BULLETIN SERVICE ~~A~~ N° 20

Avions WA 40, 40 A et 40 B

1 - **OBJET** : Levier et embout de commande de l'atterrisseur

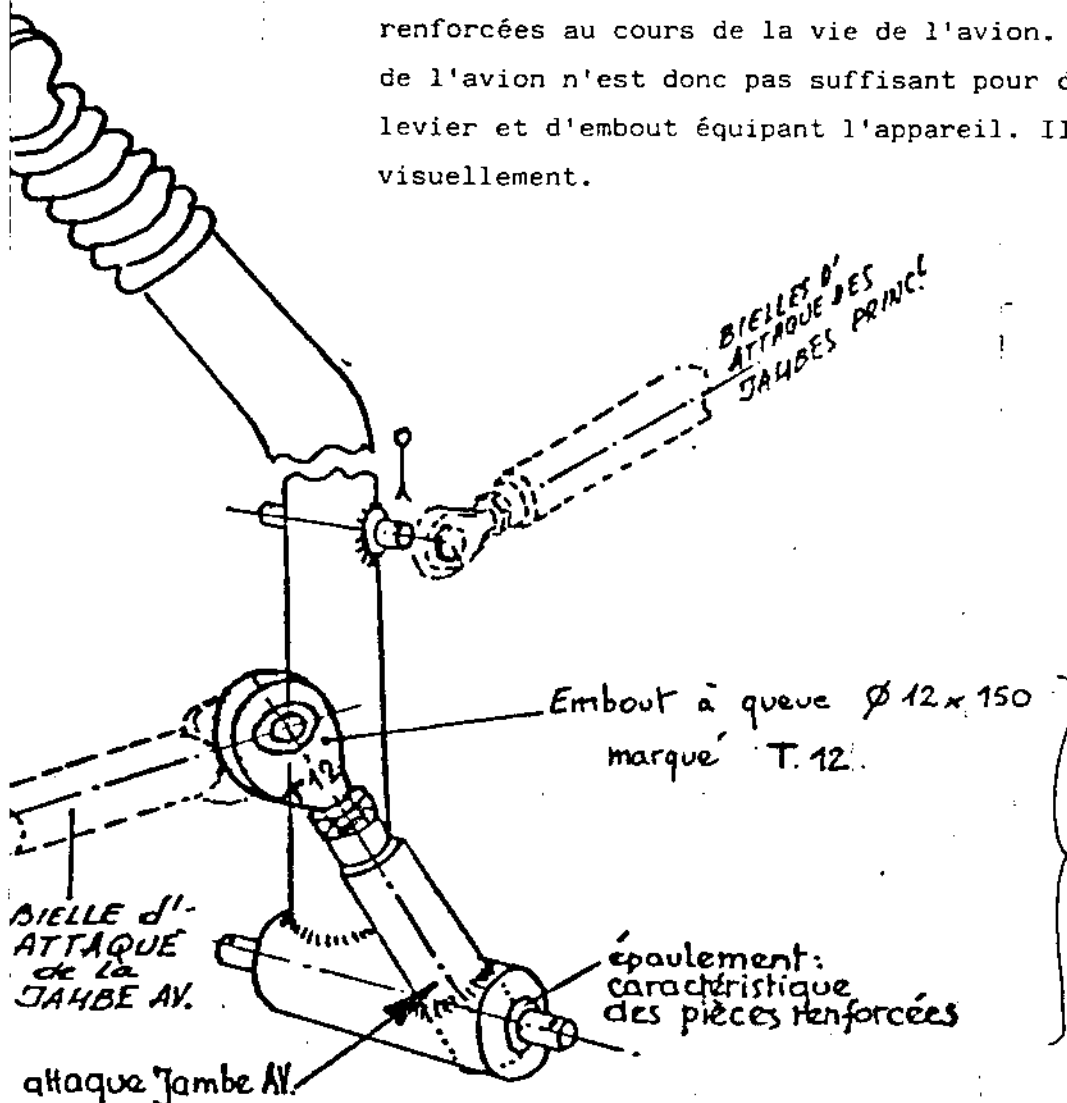
- Avions à partir du N° 84 : Etaient équipés d'origine du levier réf. 40.47.02 M S2 ou 40.40.02 S2 et d'un embout Ø 12 marqué T 12. Les leviers dont la référence se termine par S2 ont été renforcés. Ils se distinguent des leviers non renforcés par un épaulement caractéristique près de leur axe de rotation (voir croquis ci-dessous). Correspond à la modification N° 60.

ATTENTION : Certains appareils ont pu être équipés de pièces non renforcées au cours de la vie de l'avion. Le numéro de série de l'avion n'est donc pas suffisant pour déterminer le type de levier et d'embout équipant l'appareil. Il faut donc le vérifier visuellement.

Un montage constitué avec ces deux éléments est correct

c) Si l'appareil est équipé de l'ancien levier réf. 40.47.02 avec ou sans M à la fin, ce levier doit être remplacé par un levier renforcé dont la référence porte à la fin de l'indice S2 et comportant l'épaulement caractéristique.

De même, si l'appareil est équipé d'un embout avec une queue de \varnothing 10, il doit être remplacé par un nouvel embout ayant une queue de

de \varnothing 12 et marqué T 12. Si le levier n'a pas besoin d'être changé, il faut alors retarauder à M 12 x 150. Les leviers neufs sont taraudés d'origine à M 12 x 150.
